ETAT DE FRIBOURG
STAAT FREIBURG

Fribourg, le 19 octobre 2022

Bossonnens, commune. Approbation de la révision générale du plan d'aménagement local

IBUS différencié

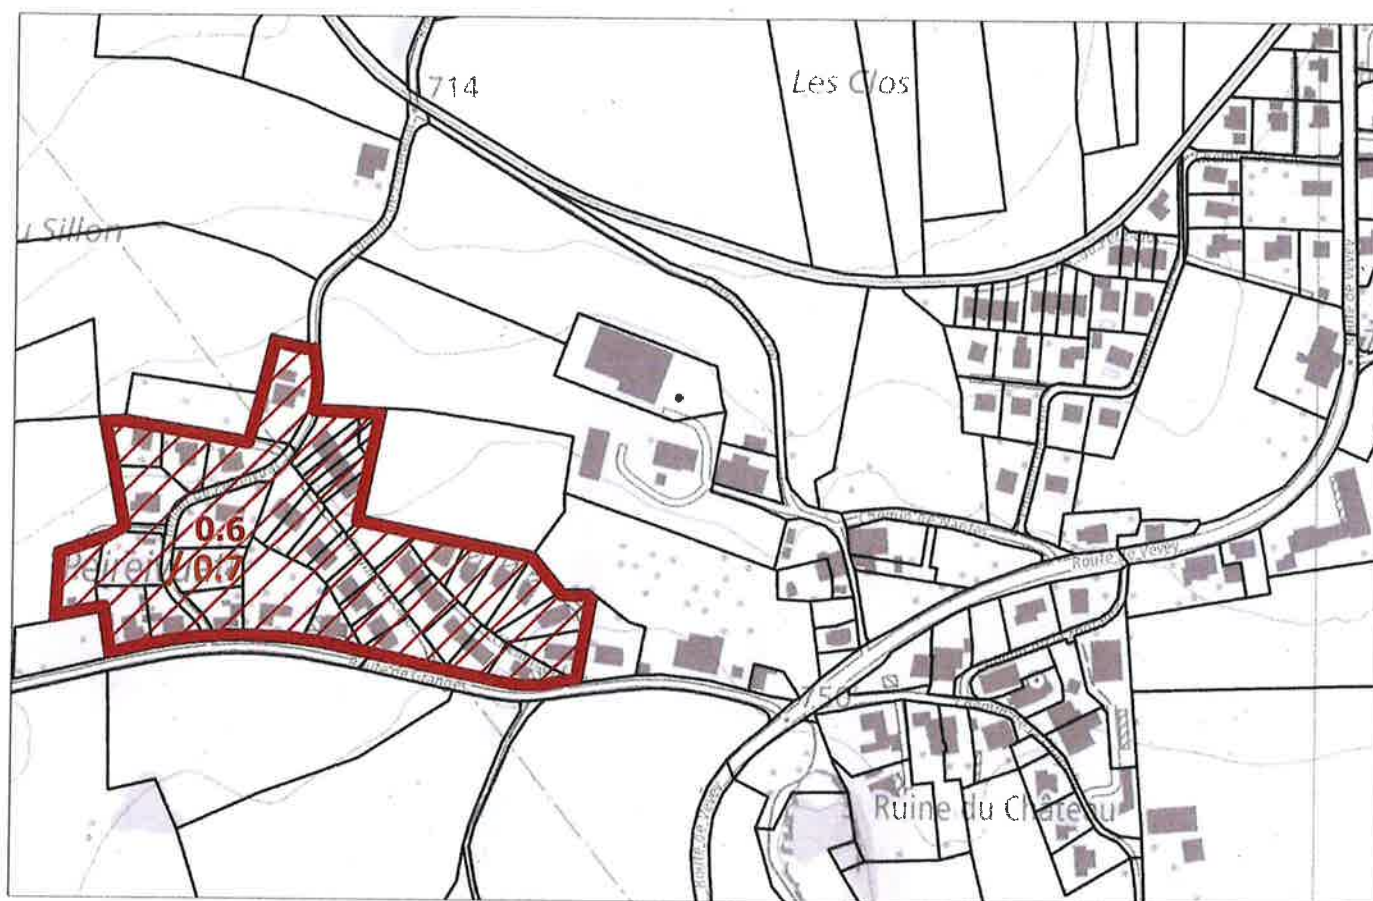
Pour les secteurs situés hors de la desserte C en TP, les nouveaux indices du règlement communal d'urbanisme (RCU) ne sont pas admis. L'indice devra se limiter aux derniers indices en vigueur adaptés à la LATeC, à savoir des IBUS de 0.60 pour les habitations individuelles et 0.70 (0.67 arrondi) pour les habitations individuelles groupées. Les secteurs concernés sont:

- > ZRFD A: secteur au Sud-Ouest de la commune (Peirevuat);
- > ZRFD B: secteur au Sud-Est de la commune (Au Pra).

Une carte représentant les secteurs où des indices différenciés sont fixés par la DIME figure en annexe de la présente décision.

- > le nouvel IBUS pour les secteurs situés hors de la desserte C en ZRFD A et B (voir plan annexe). Dans ces secteurs, les derniers indices en vigueur adaptés à la LATeC sont applicables (IBUS de 0.60 (habitations individuelles) et 0.70 (individuelles groupées)):

- > ZRFD A: secteur au Sud-Ouest de la commune (Peirevuat);
 - > ZRFD B: secteur au Sud-Est de la commune (Au Pra);
 - > la mise en zone de l'art. 83 RF;
